Response to Reviewers — Second Cut

Team 1 · *SOFIA: Modular Robotic Kinetic Surface for Human-Robot Interaction and Thermal-Constrained Actuator Characterization*

Figura R3.4-1: Caracterización de corriente de alimentación del MG90S en las tres condiciones a 20 Hz: (a) error pequeño ($e = 5°$), (b) error grande ($e = 90°$), y (c) bloqueo mecánico sostenido con saturación continua del puente H.

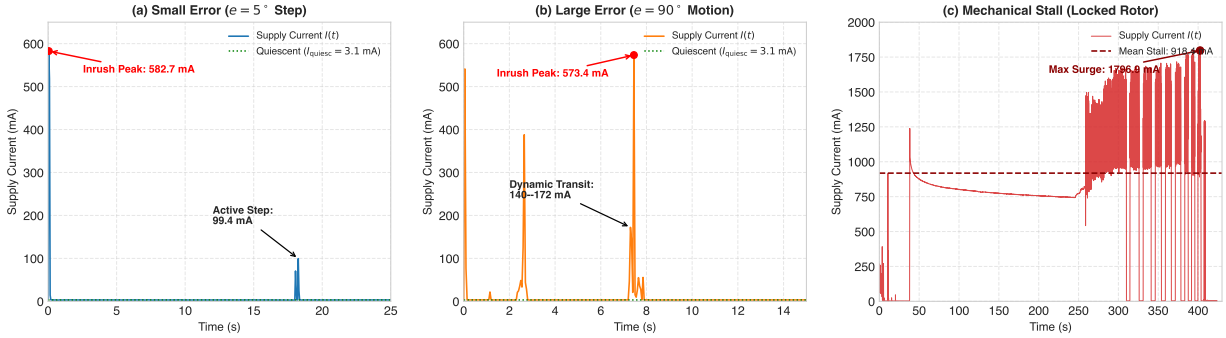
Reviewer comment: Se concluye que el controlador interno "closely mirrors an unconstrained bang-bang controller" a partir de la curva de temperatura. Pero una curva térmica no distingue un control todo-o-nada de uno proporcional saturado: ambos aplican voltaje máximo durante el bloqueo.

Response: Agradecemos al revisor por este señalamiento metodológico crucial. Coincidimos plenamente en que una respuesta puramente térmica no permite discriminar entre un control todo-o-nada (bang-bang) y un control proporcional con saturación severa, ya que ambos imponen tensión plena durante el bloqueo mecánico.

3. **Bloqueo mecánico sostenido (`datos_CHIDOS_DE_FORZADO.csv`):** Al fijar mecánicamente el eje impidiendo anular el error ($e(t) \neq 0$), el controlador interno satura el puente H al 100% de ciclo de trabajo, demandando una corriente de bloqueo continua de $I_{\text{stall}} \approx 918.4$ mA (con picos de hasta 1.8 A y caída de tensión del riel a 4.76 V), disipando ≈ 4.37 W constantes en calor.

Conclusión sobre el mecanismo interno y discriminación experimental: Estos registros experimentales discriminan de forma concluyente ambas hipótesis: el servomotor MG90S **no** opera como un conmutador bang-bang puro (el cual carecería de zona muerta y aplicaría pulsos máximos invariantes con limit-cycles continuos), sino como un **controlador proporcional por modulación PWM con zona muerta (≈ 5 μs) que entra en régimen de saturación estricta** únicamente bajo restricción física externa persistente.
